**AVIS RELATIF À LA PROTECTION
CONTRE LES EVENTUELS EFFETS NOCIFS ET NUISANCES
PROVOQUÉS PAR LES RAYONNEMENTS NON IONISANTS
GÉNÉRÉS PAR DES ANTENNES ÉMETTRICES STATIONNAIRES**

Commune : HUY - Exploitant : ORANGE

Référence exploitant : 121L1_1 / 30661L1_1 / 40661L1_1/ 50661L1_1

Rapport n° 1365 / 2024

Figure 1 : Vue en plan des lieux de séjour et des points de contrôle

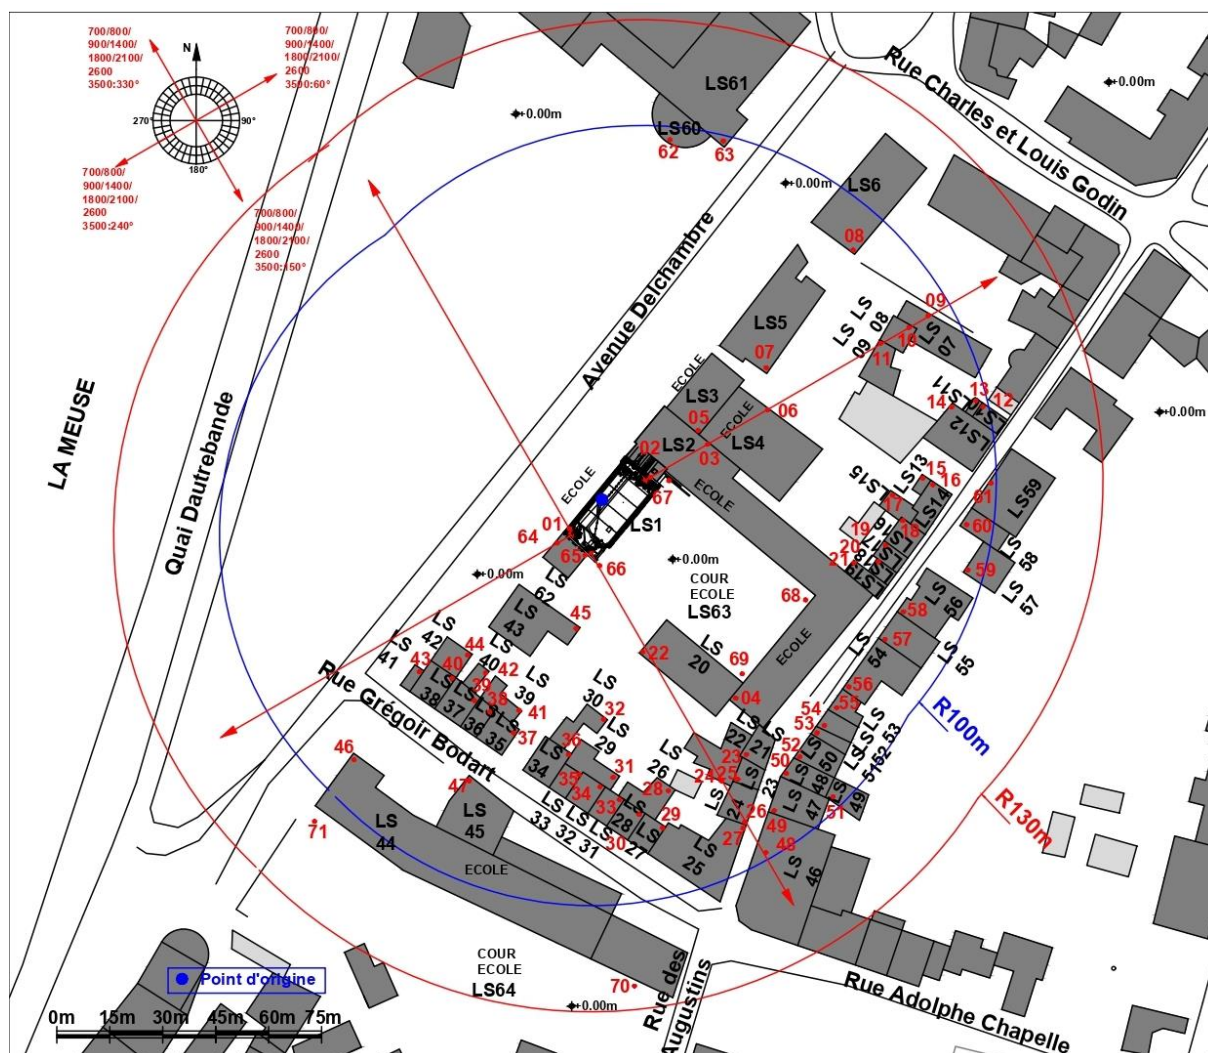
Les fréquences d'émission, la puissance rayonnée par chacune des antennes et leur gain permettent de déterminer le rayon de la zone à analyser. Tout dépassement de la limite par installation est exclu en dehors de cette zone. Le tableau 2 reprend les 35 LS² pour lesquels l'indice d'exposition est le plus élevé. Les différentes colonnes indiquent :

- le numéro du point de contrôle repris sur un des plans de la figure 1;
- le numéro du LS dans lequel se trouve le point de contrôle de la 1^{ère} colonne ;
- l'atténuation d'obstacle prise en compte pour le calcul de l'indice d'exposition dans le LS ;
- le résultat du calcul de l'indice d'exposition.

En ce qui concerne les antennes de l'installation mentionnées dans le tableau 1, la distance maximale à laquelle la limite pourrait être atteinte, à l'extérieur, est égale à 108,7 m. S'il n'y a pas de LS à une distance inférieure, les antennes respectent forcément la limite d'immission.

Dans le cas des LS situés à l'intérieur des bâtiments, une atténuation d'obstacle est prise en compte et il en résulte que la distance maximale à laquelle la limite pourrait être atteinte se réduit à 76,9 m.

Figure 2 : Vue en plan des installations d’antennes dans un rayon de 300 mètres autour de l’installation faisant l’objet de la demande d’avis

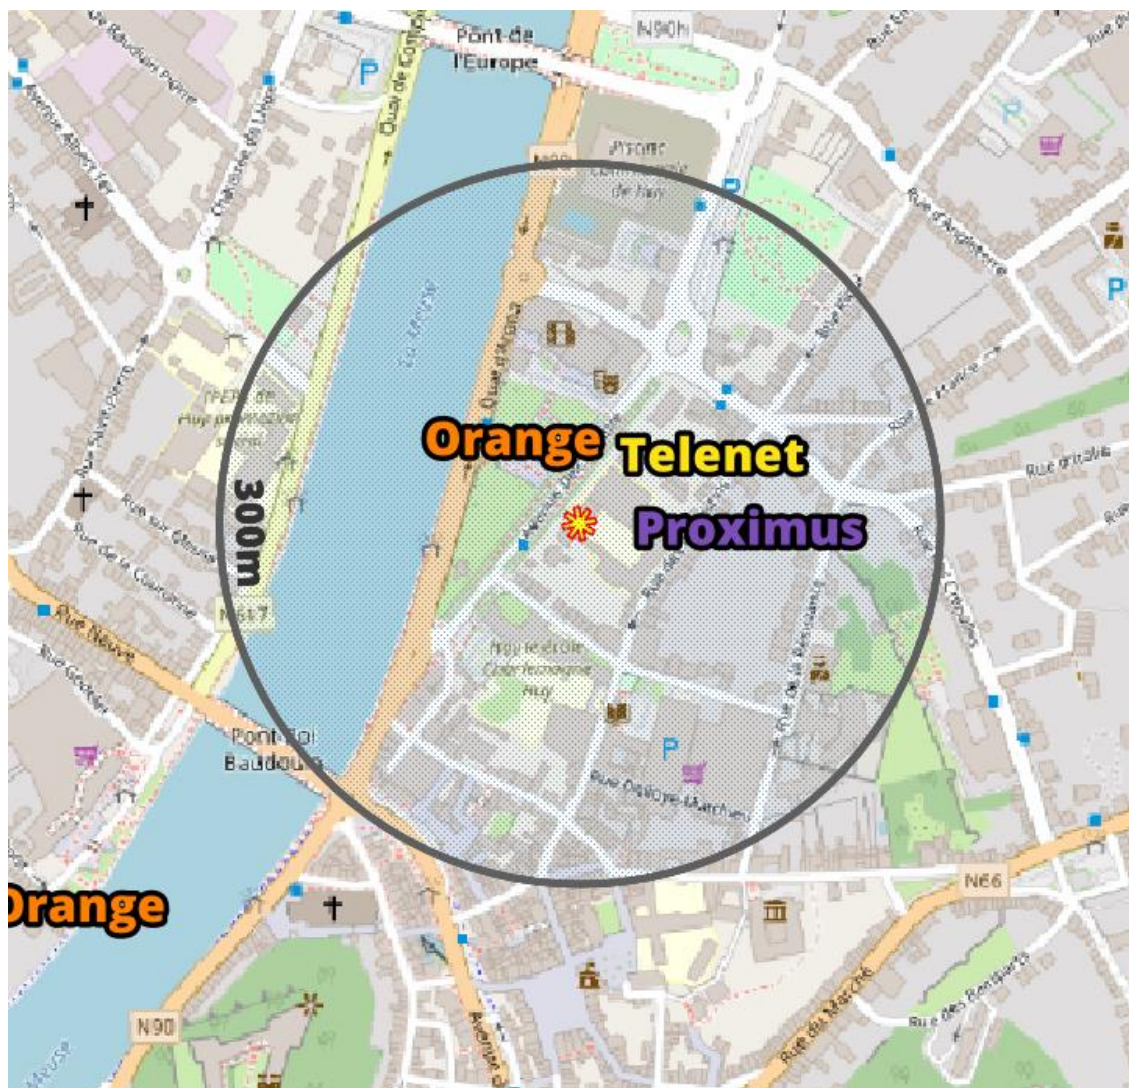
Le plan en projection verticale de la figure 2 indique la localisation des installations d'antennes émettrices stationnaires visées par le décret et situées dans un rayon de 300 mètres autour de l'installation référencée dans le paragraphe 2 et localisée au centre du cercle. Les données de localisation de ces antennes et les avis correspondant sont accessibles via le cadastre en ligne des antennes émettrices stationnaires⁶. Les installations prises en compte dans l'évaluation du respect de la limite cumulative sont les installations d'antennes émettrices déclarées en service par l'exploitant à la date du présent avis, à l'exception de l'installation référencée dans le paragraphe 2 et éventuellement d'autres installations ayant fait l'objet d'une demande d'avis à la même date et qui sont situées à l'intérieur de la zone de 300 mètres de rayon.

- il y a au plus 4 installations d’antennes émettrices stationnaires présentes dans la zone d’évaluation de 300 mètres de rayon représentée dans la figure 2, y inclus l’installation référencée dans le paragraphe 2 : la limite cumulative définie à l’article 4, §2 du décret est nécessairement respectée dans les lieux de séjour à l’intérieur de la zone d’évaluation de 300 mètres de rayon ;

Compte tenu des considérations ci-dessus, il apparaît que l'intensité du rayonnement électromagnétique généré, dans les lieux de séjour situés dans un rayon de 300 mètres autour de l'installation référencée dans le paragraphe 2, par l'ensemble des antennes émettrices stationnaires de l'ensemble des exploitants du même site d'antennes émettrices stationnaires respecte la limite fixée à l'article 4, § 2 du décret.
